**Avis délibéré de la Mission Régionale
d'Autorité environnementale Auvergne-Rhône-Alpes
relatif à la révision simplifiée du Plan Local d'Urbanisme
de la commune de Montvalezan (Savoie)**

Avis n° 2018-ARA-AUPP-00475

La commune de Montvalezan, située dans la Haute-Tarentaise, souhaite procéder à une révision simplifiée de son plan local d'urbanisme (PLU) afin d'y faire figurer réglementairement l'unité touristique nouvelle (UTN) de l'Altiport, désignée par le schéma de cohérence territoriale (SCoT) Tarentaise Vanoise. Ce dernier, adopté en décembre 2017, a fait l'objet d'un avis de la MRAe.

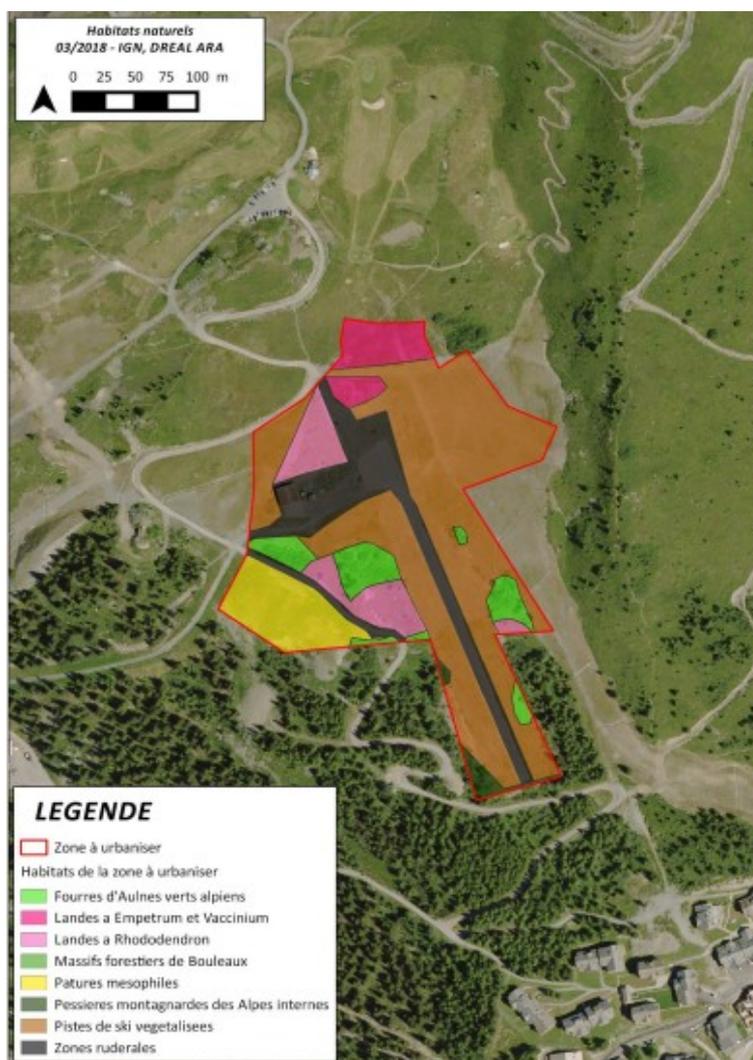
La révision simplifiée du PLU concerne exclusivement la mise en œuvre de l'UTN « de l'Altiport ». Elle porte sur une emprise de 5,8 hectares, classée en zone Naturelle (Ns et Nls)², accueillant actuellement un altiport à l'abandon.

Le projet de révision annonce la possibilité de réaliser 1 000 lits touristiques, un maximum de 46 000 m² de surface de plancher avec des bâtiments pouvant atteindre 22 mètres de hauteur par rapport au terrain naturel, des parkings, une piscine extérieure, des aires de jeux et un départ de golf, des aires de départ de ski, des espaces de traitement mixtes (espaces verts, voiries, liaisons piétonnes ...) et des voies de desserte.

L'évaluation environnementale est sur bien des aspects, développés dans la suite de cet avis, très insuffisante. De nombreuses réflexions ou définitions de mesures d'évitement, de réduction ou compensation sont renvoyées à un stade ultérieur de développement du projet. Cette situation ne permet pas au PLU de jouer son rôle intermédiaire de document de planification qui doit encadrer le projet à un niveau compris entre les orientations du SCoT et le projet opérationnel à venir.
